Project: Verbouwen van een rijwoning	Bouwheer: Mevr. Pyck Inge	Zolderverdieping	1:50	BA_1_P_N_4_
	Ligging: Auguste Van Ooststraat 29, 9050 Gentbrugge	Nieuwe toestand	25-03-2024

Zolder verdieping - nieuwe toestand
schaal: 1/50

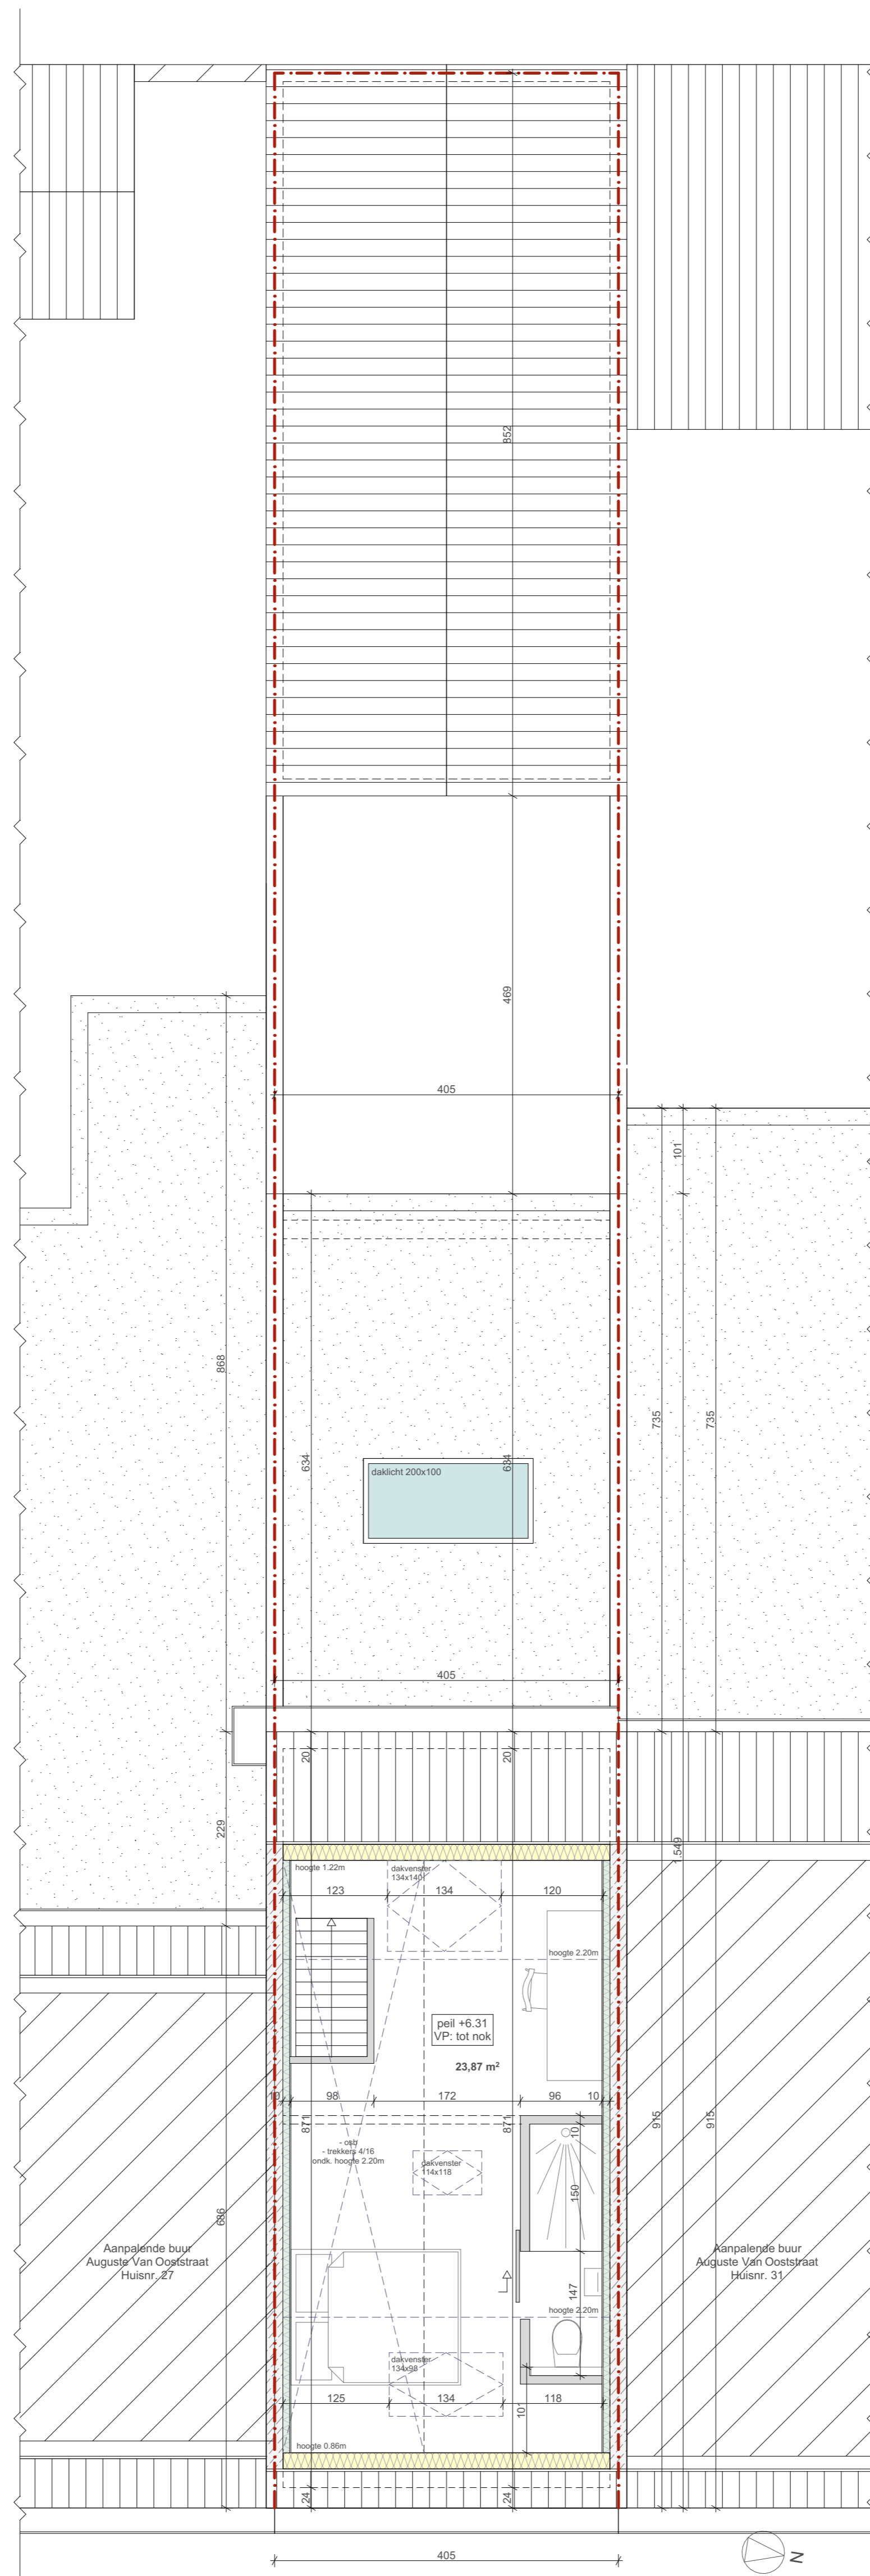
**ZIE BIJZONDERE
VOORWAARDE(N)**

De voorgevelisolatie en afwerking (crepi) mag uiterlijk 14cm uitspringen t.o.v. de rooilijn.

Om schade aan de nieuwe gevelafwerking te vermijden moet de gevelisolatie voorzien worden van een slagvast materiaal dat minstens 10 centimeter doorgetrokken wordt tot onder het trottoirpeil. De voorgevel moet hieraan worden aangepast.
